川内原子力発電所 1号炉及び2号炉
発電用原子炉設置変更許可申請について
【SFP共用化及びタービン動補助給水ポンプ取替工事】

2024年2月29日
九州電力株式会社

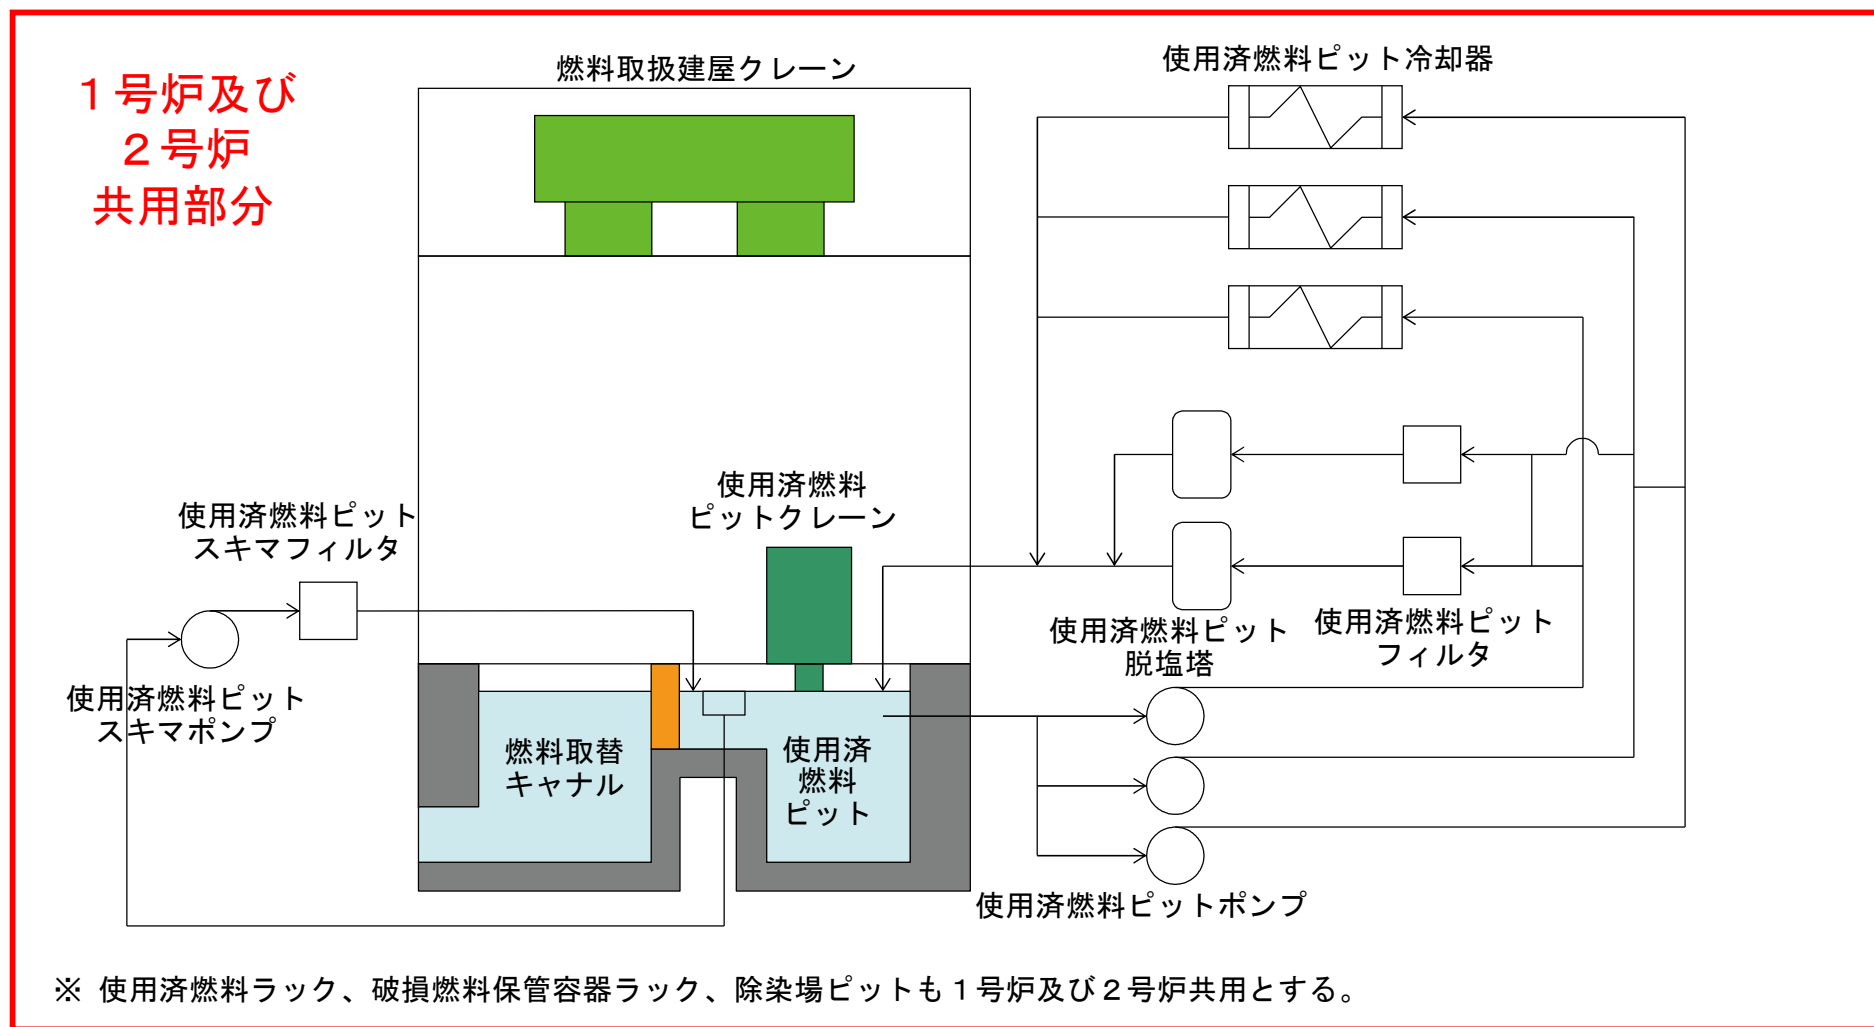
使用済燃料ピットを1号炉及び2号炉共用とする。また、使用済燃料ピットの共用化に伴い、核燃料物質取扱設備の一部、使用済燃料貯蔵設備の一部及び使用済燃料ピット水浄化冷却設備を1号炉及び2号炉共用とする。

タービン動補助給水ポンプ取替前後の構造については以下のとおり。

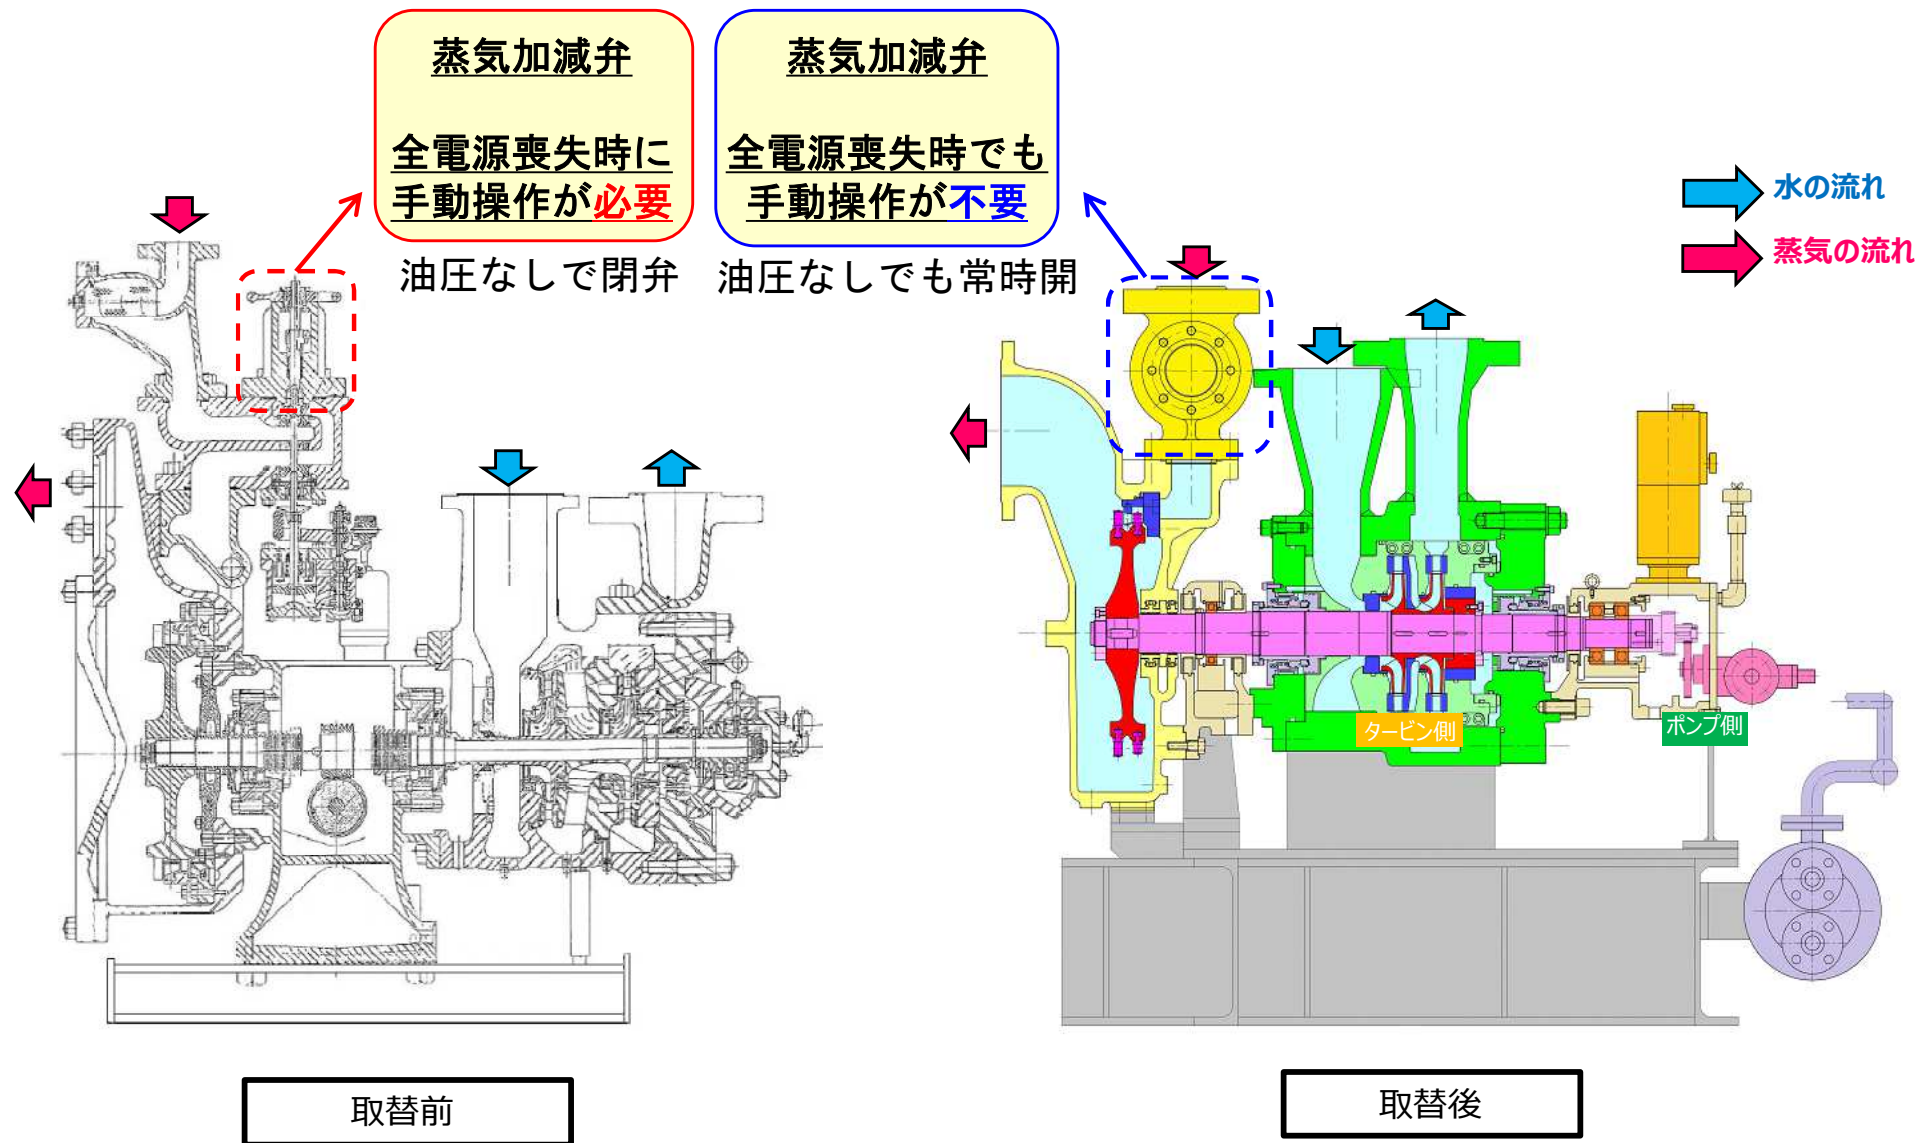
タービン動補助給水ポンプ取替前後の主な相違点を以下に示す。

取替前	取替後
蒸気加減弁	<ul style="list-style-type: none">・ 開弁のために電動油ポンプからの油圧が必要・ 全ての電源が喪失した際は、現場にて手動開操作が必要	<ul style="list-style-type: none">・ 開弁のために油圧を必要とせず、常時開待機・ 全ての電源が喪失した際でも、手動開操作は不要
電動油ポンプ構成	補助油ポンプ : 1台 非常用油ポンプ : 1台 補助油ポンプが常時運転しており、非常用油ポンプは補助油ポンプのバックアップとして必要である。	補助油ポンプ : 1台 非常用油ポンプ : 削除 補助油ポンプは通常停止しており、試運転等の軸受給油（設備保護）の観点からのみ一時的に運転するため、バックアップは不要である。

タービン動補助給水ポンプの仕様については以下に示すとおり取替前後において変更はない。

取替前	取替後
型 式	横置多段タービン式	同左
容量 (m ³ /h)	約210	同左
揚程 (m)	約900	同左
